# Autorità di Bacino Interregionale del Fiume Tronto

**DECRETO DEL SEGRETARIO GENERALE  
DELL' AUTORITA' DI BACINO INTERREGIONALE DEL FIUME TRONTO  
N. 30 del 15.12.2010**

### Allegato A al Decreto del Segretario Generale n. 30 del 15.12.2010

Istanza ai sensi dell'art. 17 delle Norme Tecniche di Attuazione del PAI  
Comune di Acquasanta Terme (AP): Perimetrazione (nuovo inserimento) di un'area in dissesto gravitativo (frana da crollo) - ricadente in Loc. Quintodecimo del Comune succitato  
Carta del Dissesto e delle aree esondabili: tavola 10/28 (Sez. 338010)

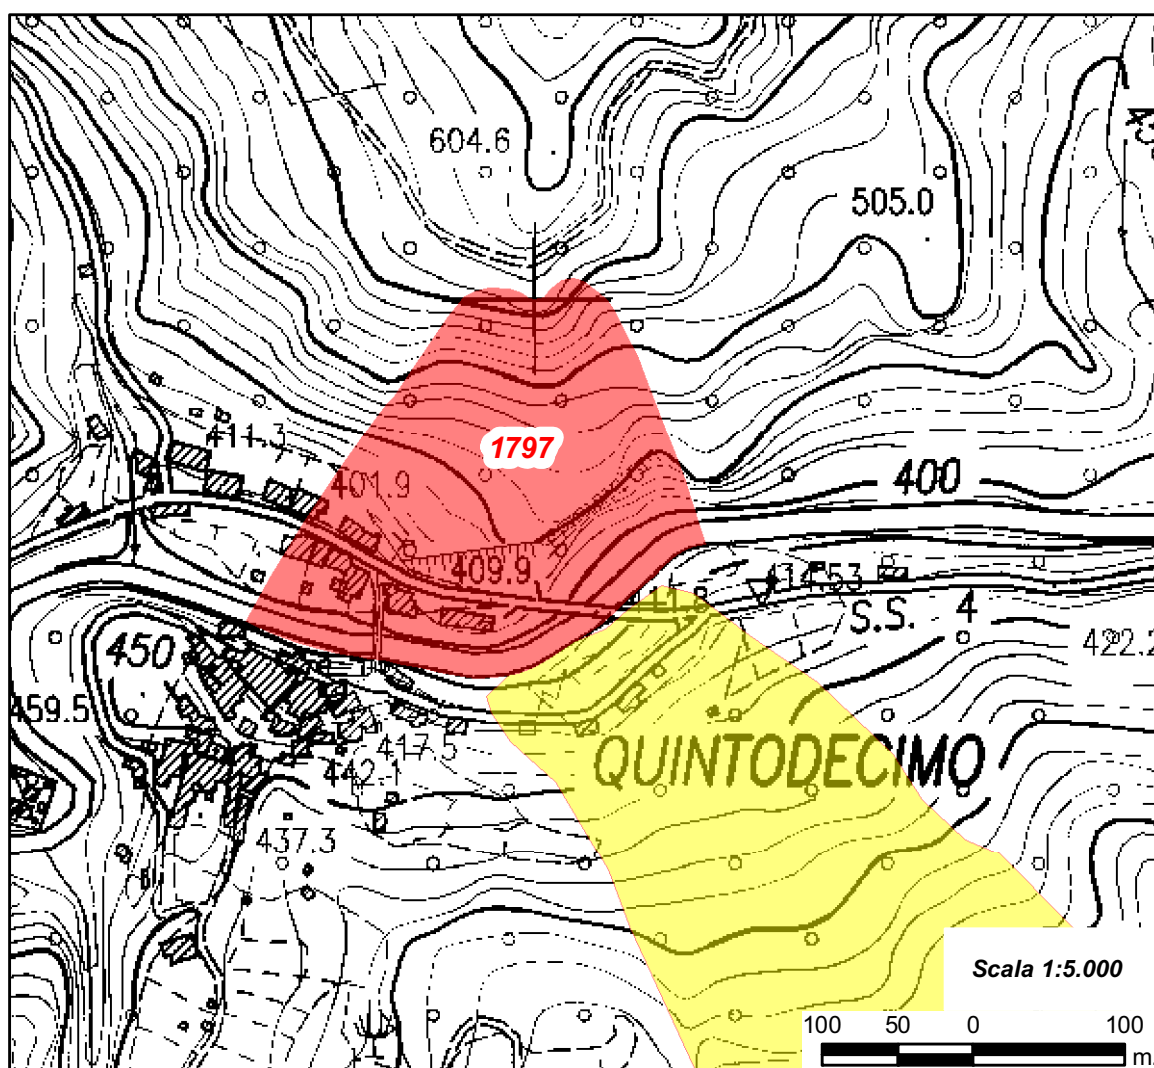
**2. DI INDIVIDUARE E CLASSIFICARE**, come da cartografia allegata al presente decreto quale sua parte integrante e sostanziale (**All. A**), il nuovo perimetro contraddistinto con il codice **n. 1797 (H4-R4)**, risultante dall'accoglimento dell'istanza in epigrafe.

Classificazione PAI proposta : Tipo dissesto :crollo – Stato dissesto: attiva – Carattere attività: costante – Superficie 4.980 ha – **Indice di pericolosità: molto elevato H4** – Indice interferenze: E3 – Classe di vulnerabilità: V5 – Indice di vulnerabilità: D4 - **Indice di rischio: molto elevato R4**).

CODICE	TIPOLOGIA	PERIC.	RISCHIO	REGIONE	PROVINCIA	COMUNE	ANNOTAZIONI
1797	Crollo	H4	R4	Marche	Ascoli Piceno	Acquasanta Terme	Nuovo Inserimento
